H27-B-4 深度108.44~108.71m 最新活動面の深度 (No.最-32) を変更

H27-B-4 深度108.44~108.71m 薄片観察 分帯

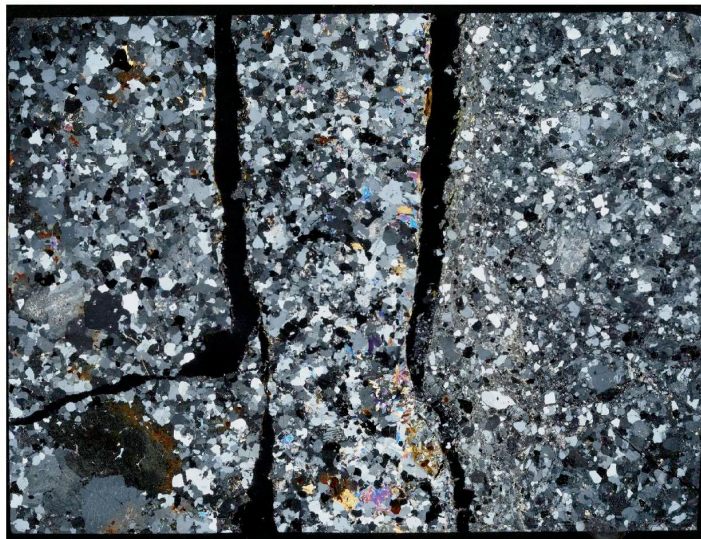
- ・①のゾーンは、粘土鉱物の量は少なく、粘土鉱物の定向配列は認められない。岩片は②のゾーンよりも多く、角ばっている岩片が多い。
 - ・②のゾーンは、粘土鉱物の量は少ないがゾーン①より多い。粘土鉱物の定向配列は認められない。岩片は多く、角ばっている岩片が多い。
 - ・③のゾーンは、健岩部である。
- 以上のことから、細粒化が最も進んだ②のゾーンを最新活動ゾーンと認定した。

H27-B-4 深度108.44~108.71m 薄片観察 最新活動面の認定

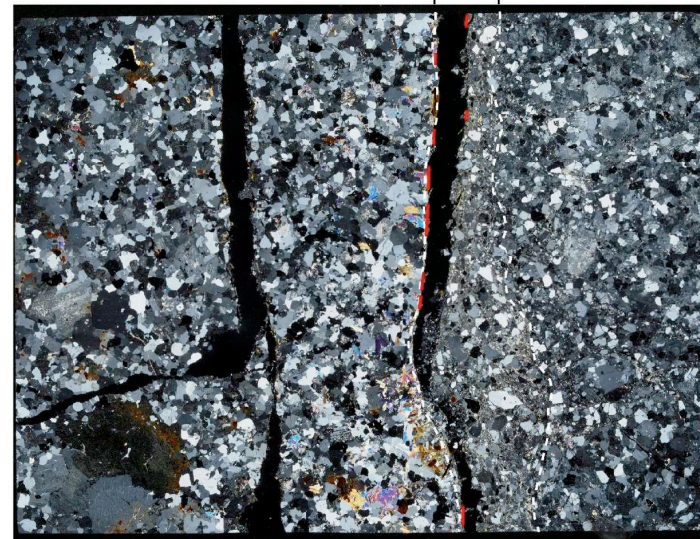
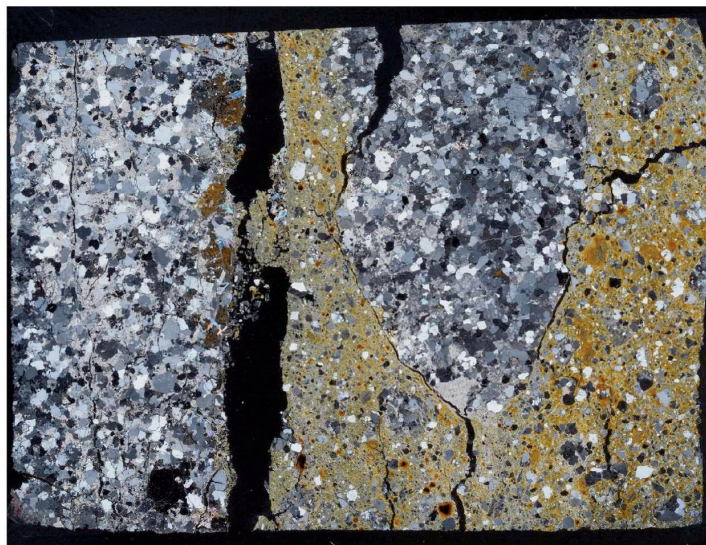
H27-B-4 深度108.44~108.71m 最新活動面の深度 (No.最-32) を変更

- ・深度108.44mにおける断層面 α 沿いの最新活動ゾーンでは、他の構造に切られていないY面Aが認められる。その分布を以下に示す。
- ・Y面Aは連続性に乏しく、直線性にやや富む。細粒部を伴う。他に面が見られない。
- ・他に明瞭なせん断面が見られないことから、Y面Aを最新活動面と認定した。
- ・なお、断層面 α 沿いの最新活動ゾーンは、断層面 β に比べてY面の連続性・直線性に乏しいことから、本破砕部の最新活動面としては、断層面 β を認定する。

H27-B-4 深度108.44~108.71m 薄片観察 最新活動面の認定

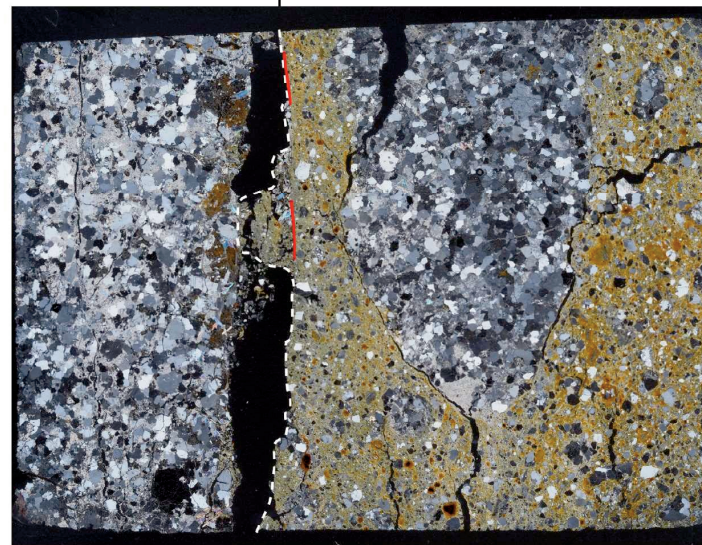
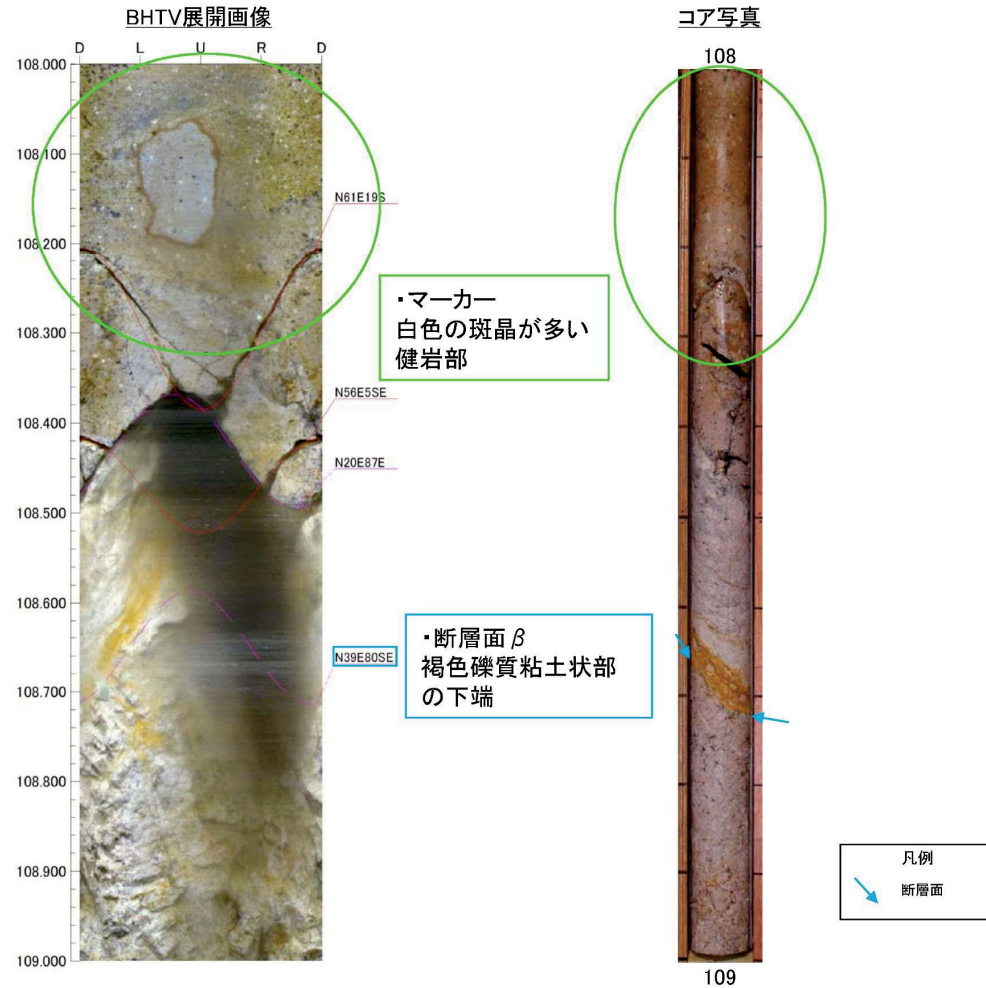
H27-B-4 深度108.44~108.71m 最新活動面の深度 (No.最-32) を変更

- 深度108.71mにおける断層面β沿いの最新活動ゾーンでは、他の構造に切られていないY面Aが認められる。その分布を以下に示す。
- Y面Aは連続性に乏しく、直線性に富む。細粒部を伴う。他に面が見られない。
- 他に明瞭なせん断面は見られないため、Y面Aを最新活動面と認定した。
- なお、断層面βは、断層面αに比べて、最新活動ゾーンの細粒化が進んでいることから、断層面βを最新活動面として認定した。

ボアホールカメラ展開画像との対比結果 (H27-B-4 深度108.44m~108.71m)

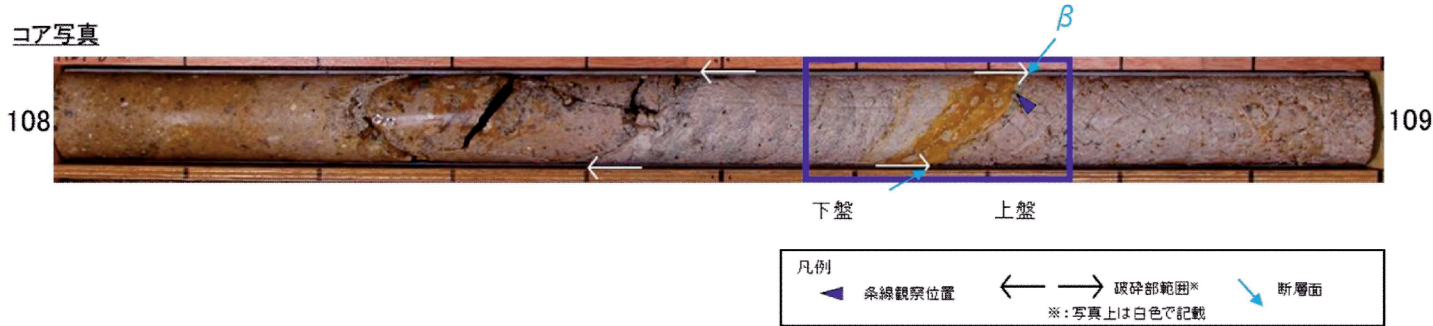
H27-B-4 深度108.44~108.71m 走向・傾斜 (No.最-33) を変更

・ H27-B-4 深度108.44m~108.71mの破砕部の断層面 β の走向・傾斜はN39° E80° SEである。

図2 H27-B-4孔を通る断面図(模式図)

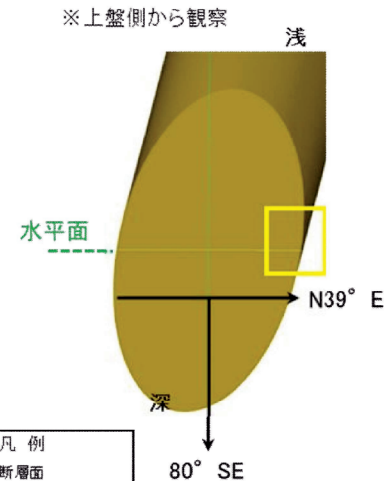
H27-B-4 深度108.44~108.71m 条線 (No.最-34) を変更

- H27-B-4 深度108.71mの断層面の走向・傾斜がN39°E80°SEであり，条線観察は上盤側から実施している。

- ボーリング(掘進方向S37° E, 傾斜45°)と破砕部(走向・傾斜N39° E80° SE)をボーリング孔沿いの断面図で示すと左図のようになる。
- ボーリング孔の浅い側が下盤，深い側が上盤となる。
